Veřejná zakázka s názvem: „Dodávka automatických dveří“

v rámci projektu OPVK „Univerzita Pardubice a kampus bez bariér“,
reg. č. CZ.1.07/2.2.00/29.0009

Dodatečné informace č. 1 k zadávacím podmínkám:

Obrázek 1:

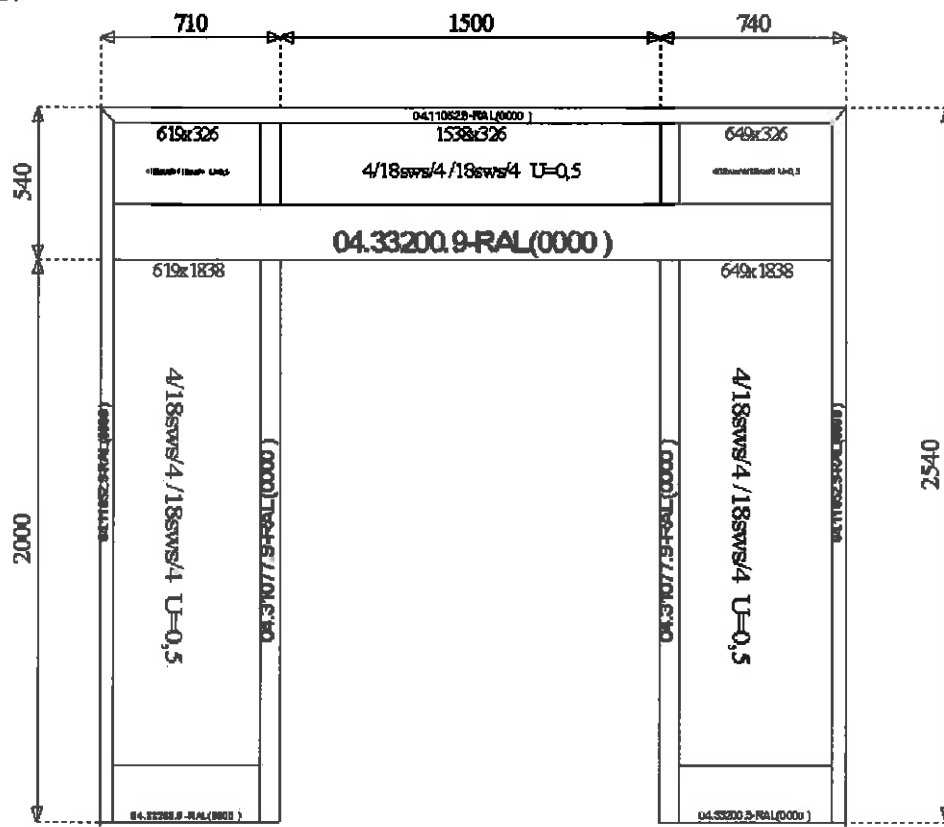
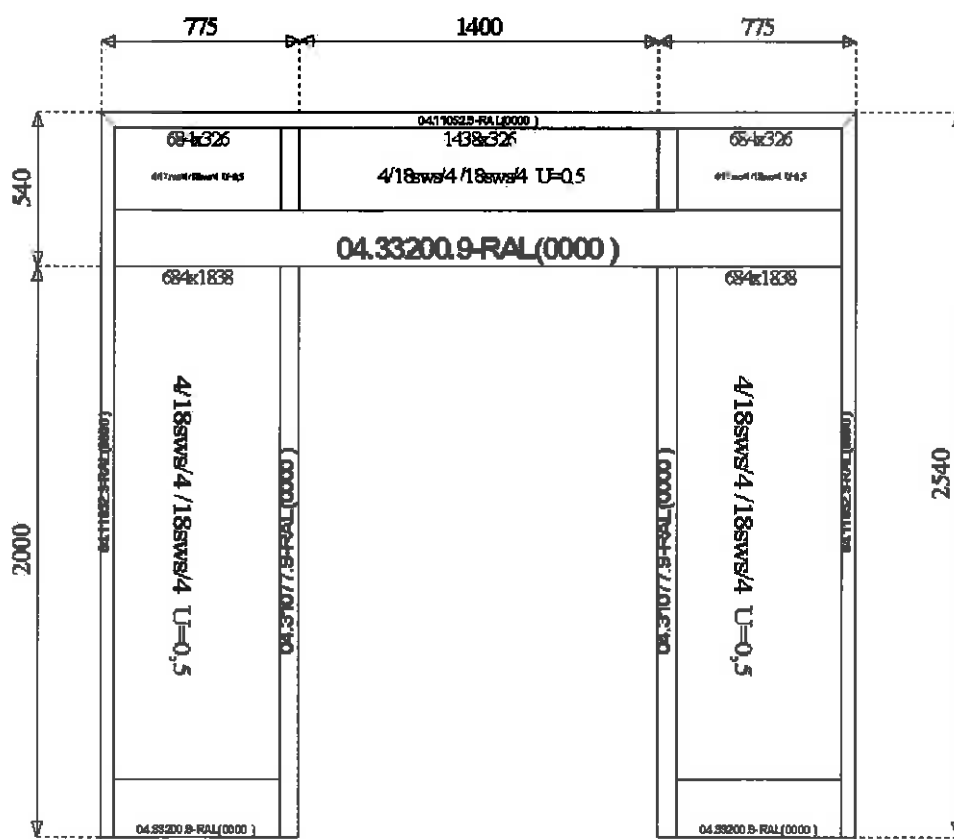
1. Stěna dle zadání:

Jedná se o to, že světlý otvor ve stěně (viz obrázek 1) je širší 1500 mm dle specifikace technické zprávy. Automatické dveře budou tedy široké 1630 mm.

Jedno křídlo bude mít šířku 815 mm, což znamená, že se celé neschová ani za jeden světlík jak po levé, tak po pravé straně. Obě křídla budou zasahovat do světlosti otvoru tolik, že se světlá šířka zmenší asi na 1300 mm. Při dodržení rozměrů nebudou dodrženy požadavky ze specifikace technické zprávy.

Řešení:

(viz obrázek 2). Světlost šířky se zmenší na 1400 mm a automatické dveře se osadí do středu celé levé stěny. Po stranách tak vzniknou dva stejné světlíky o šířce 775 mm. Automatické dveře budou širší 1530 mm a jedno křídlo bude 765 mm široké, což se celé schová za boční světlík jak na jedné, tak na druhé straně.

- ad 1. Zadavatel mění v příloze č. 2 zadávací dokumentace (tj. Technická specifikace včetně projektu) **světlou šířku** dveřních otvorů při maximálním otevření **na 1400 mm**.
- ad 2. Oba portály mají na spoji **sloupek** ze stejného materiálu. U vnější stěny venku lícuje a dovnitř je o cca 4 cm širší než stěna. Viz níže uvedené fotografie stávajícího stavu:
